# 改善箇所説明図

燃料ホース

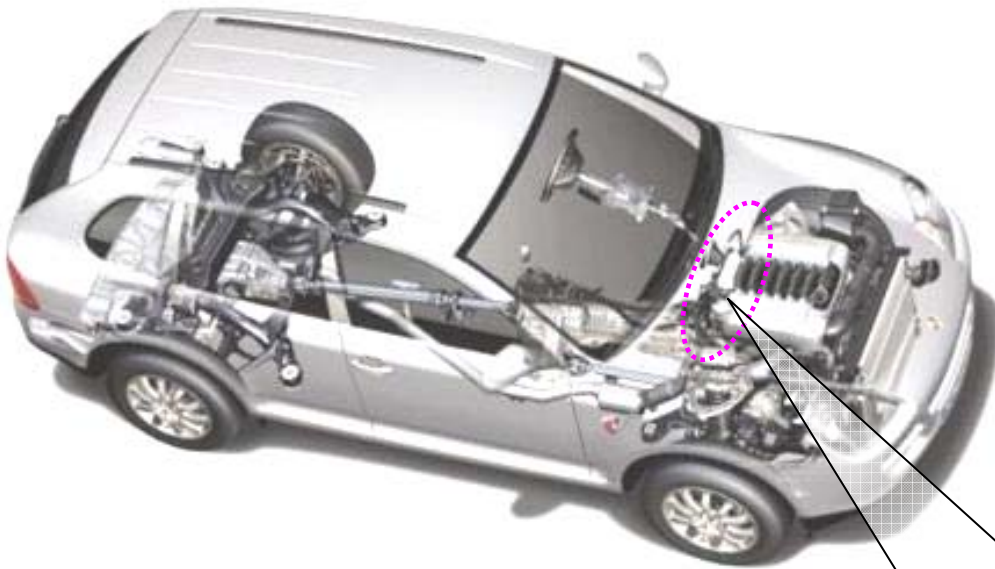
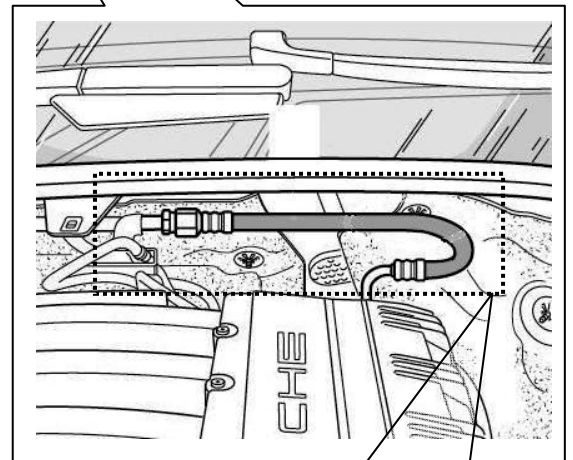
## 不具合発生箇所

燃料ホースの取り回しが不適切なため、車両を使用しているうちにエンジンカバーと干渉することがある。そのため、そのままの状態で使用を続けると、燃料ホースが損傷するおそれがある。

全車両、燃料ホースの状態を確認し、損傷がある場合はスペーサ（保護材）付きの燃料ホースに交換し、取り回しを修正する。また、損傷がない場合は燃料ホースにスペーサ（保護材）を組付け、取り回しを修正する。

識別：当該部品にスペーサが装着されていれば、対策済みである。
